**INFORME DE VISITA DE CONTROL
N° 043-2024-OCI/2684-SVC**

**“EJECUCIÓN DE IOARR: RENOVACIÓN DE PUENTE; EN EL
(LA) MUNICIPALIDAD DISTRITAL DE CURIMANA, PUENTE
EL INGENIERO, CAMINO VECINAL R2503102: EMP
R2503102 CASERIO LA FLORIDA, DISTRITO DE CURIMANA,
PROVINCIA DE PADRE ABAD, DEPARTAMENTO DE
UCAYALI – CUI N° 2529913”**

**“EJECUCIÓN DE OBRA Y PROCESO DE RESOLUCIÓN CONTRACTUAL DE
LA OBRA”**

Panel fotográfico n.º1
Áreas acopio y ejecución de la inversión

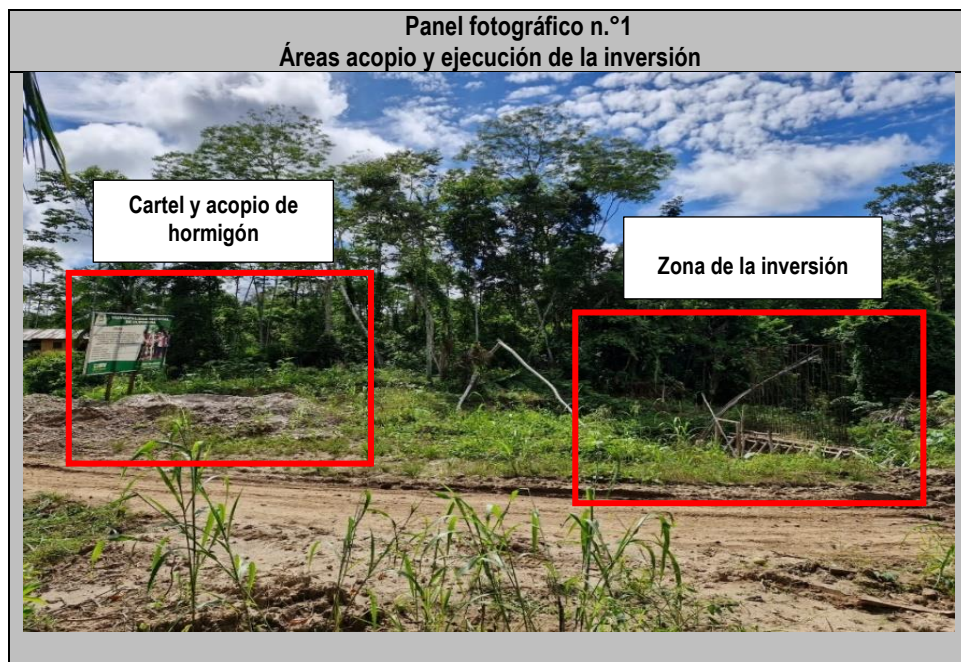
Panel fotográfico n.º2
Zona de la inversión inundada, acero corrugado de columna y estribos expuestos y
intemperie con encofrado en la estructura

Panel fotográfico n.º3
Puente de madera en malas condiciones, de acceso para el transporte de los pobladores
y vehículos de carga pesada.

Panel fotográfico n.º6
Varillas de acero de columna expuestas a la intemperie con rastros de oxidación

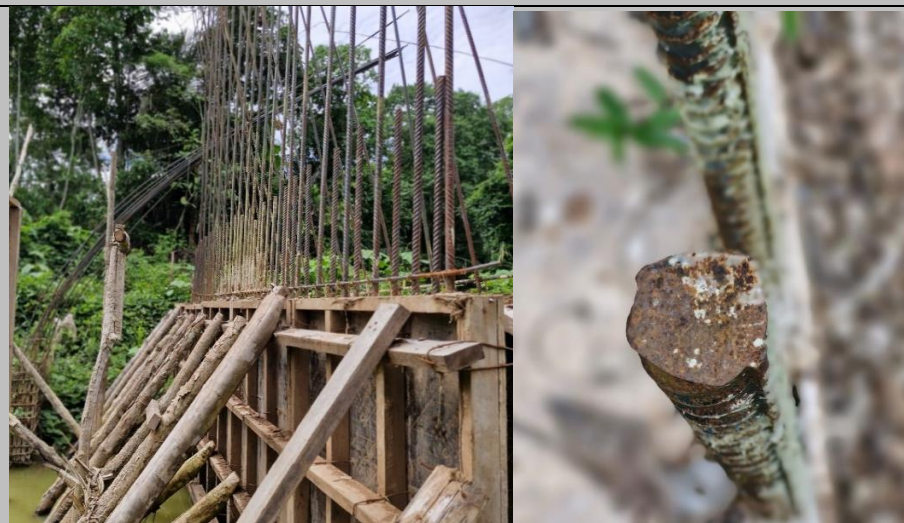
Panel fotográfico n.º6
Varillas de acero habilitadas del estribo expuestas a la intemperie con rastros de oxidación

Tal como se puede observar, la estructura presenta deterioro en los materiales que se encuentran expuesto, debido al abandono y la falta de ejecución en las partidas, lo cual afecta la vida útil de los materiales y de la obra como tal, con lo cual no cumpliría su finalidad de brindar una mejora en la transitabilidad de las poblaciones que se encuentran por la zona donde se encuentra el puente.

Secciones del plano de cimiento, estribo – cortes y detalles estructuras

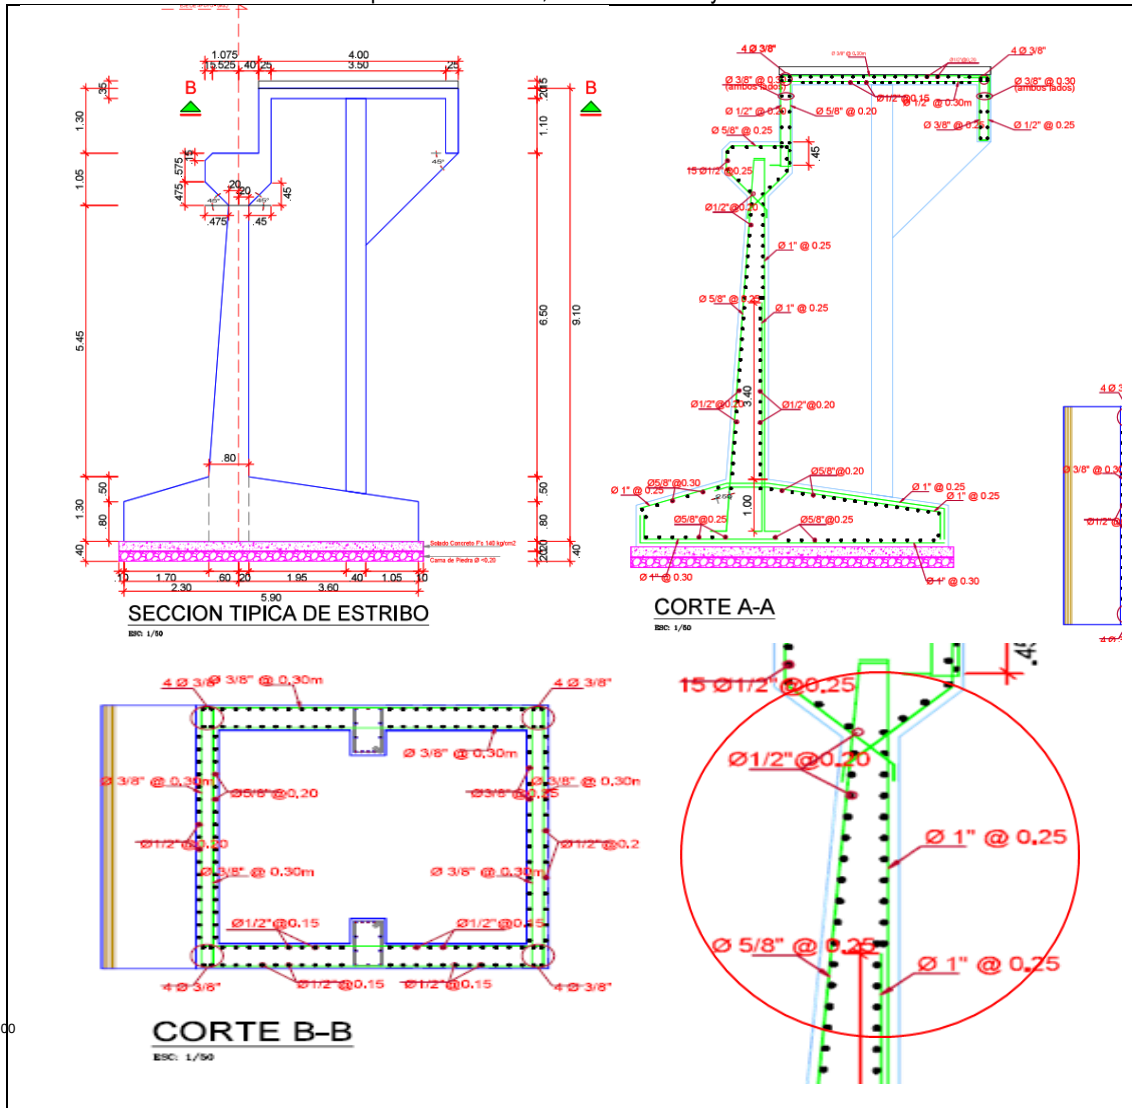
Ahora bien, de la constatación realizada al plano EP-04. Cimentaciones, estribo – cortes y detalles estructurales aprobado en el expediente técnico con resolución de alcaldía n.º227-2023-ALC-MDC del 5 de junio del 2023, se identifica que se llegó a proceder hasta la instalación del acero transversal de Ø 1" y Ø 5/8" habilitado para el armado del muro del estribo, asimismo, se erigió una de las dos columnas (Ver panel fotográfico n.º6).

Del cuadro anterior se advierte que la columna y el muro que compone el estribo del puente es de sección única, por lo que, la colocación del concreto debió ser continuo sin interrupciones, o de ser el caso, haber previsto la instalación de llaves de unión adecuadas, como lo establece la normativa vigente, no obstante, el resguardo no se produjo y se dejó expuesto las varillas de acero a la intemperie, lo que está ocasionando que estos elementos empiecen a presentar oxidación con riesgo de afectar la masa nominal de la varilla; cuando el acero presenta oxidación como se visualiza en obra, este debe ser evaluado con detenimiento, si el óxido es superficial y no ha afectado la masa nominal de la varilla, lo más recomendable es ser retirado con procedimientos mecánicos como cepillado con cerdas metálicas, lijado ligero para el retiro de residuos o usar compuestos químicos para remover el óxido superficial antes de ser puesto en servicio, sin embargo, si las varillas se han corroído la estructura corre el riesgo de ser descartada, puesto que el acero ha perdido sus características dimensionales y sus propiedades mecánicas, poniendo en peligro la durabilidad y seguridad de los cimientos del puente, asimismo, en la visita se constató que

el elemento ejecutado presentaba fisura, infiriendo que no hubo control de calidad en el proceso de preparación de la mezcla de concreto o vaciado.

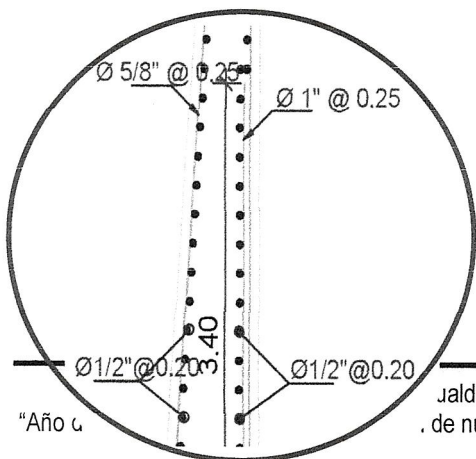
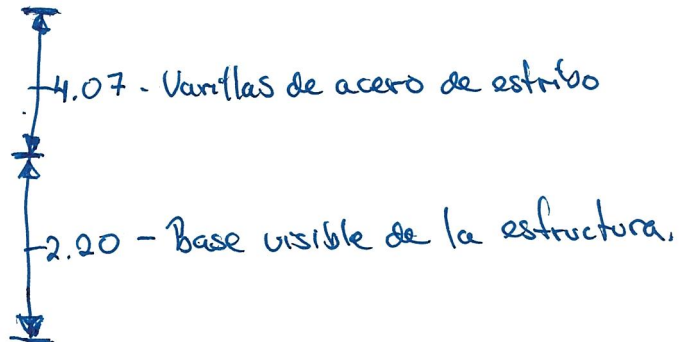
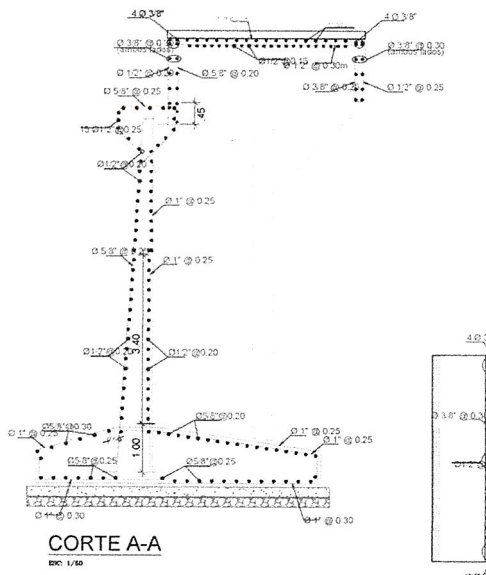
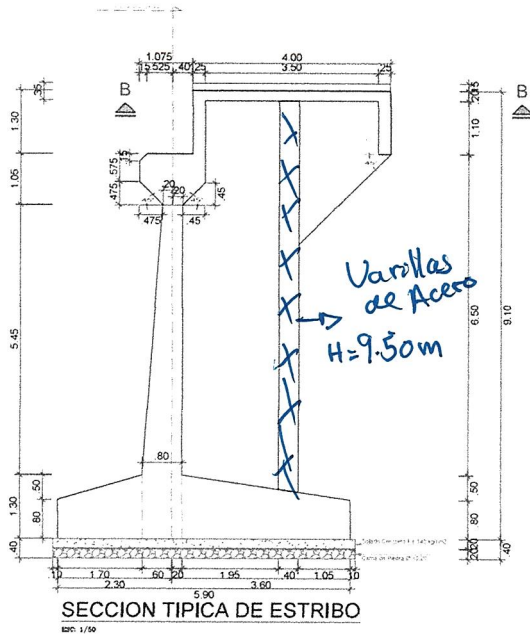
Se visualiza la ejecución parcial de un estribo del puente en la quebrada Venadal. Puente provisional de madera se encuentra deteriorado, dificultando acceso a la población, caserio Florida, Mongón, San Luis, Vista Hermosa. El presidente manifiesta que una sola vez recomendaron que las maquinarias (volquete cargado) no ingresaran después de las lluvias para evitar accidentes.

Se visualiza hormigón mezclado con concreto que malogran el material, asimismo las varillas de acero se encuentran expuestas a la intemperie sin resguardo alguno, el presidente manifiesta no poder intervenir puesto que la Entidad manifiesta que era bienes del empresario y no pueden disponer de los materiales.
